Vysvětlení zadávací dokumentace č. 5

Slezská nemocnice v Opavě, příspěvková organizace

Domov sester – přístavba výtahu a stavební úpravy I.

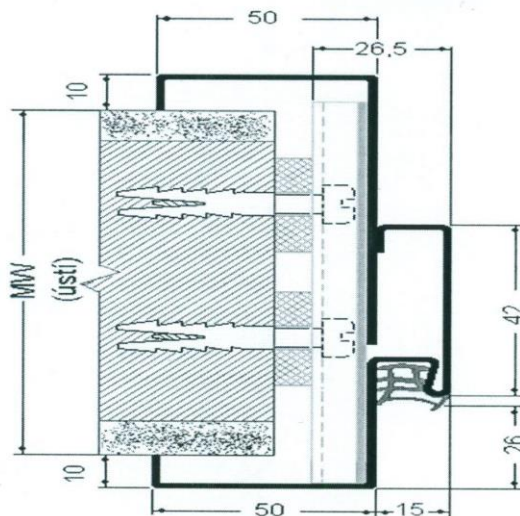
3. V části ZT je v technické zprávě zakresleno WC 3 – dětské, ale ve výkaze výměr není uvedeno. Dle výkresové dokumentace a označení WC2 pro ZTP by mělo být těchto WC celkem 7 ks, ale ve výkaze výměr jsou jen 3 WC pro ZTP (zřejmě se jedná o chybně označená WC 2 v projektové dokumentaci). Nesedí rovněž počty obyčejných WC dle výkresové dokumentace a výkazu výměr.

Dotaz: Žádáme zadavatele, aby výkazy výměr uvedl do souladu s projektovou dokumentací

Dětský klozet WC3 z místnosti 2.51, je započítán do položky rozpočtu 1/5-3 CEPP č.33 klozet závěsný+sedátko (detailně 16 klozetů standard + 1 klozet dětský), m.č.3.27, 3.29, 3.30 mají chybný popis piktogramu WC2- správně WC1. Ve výkazu jsou klozety vyčísleny správně – účastníci ocení poskytnutý soupis prací, dodávek a služeb.
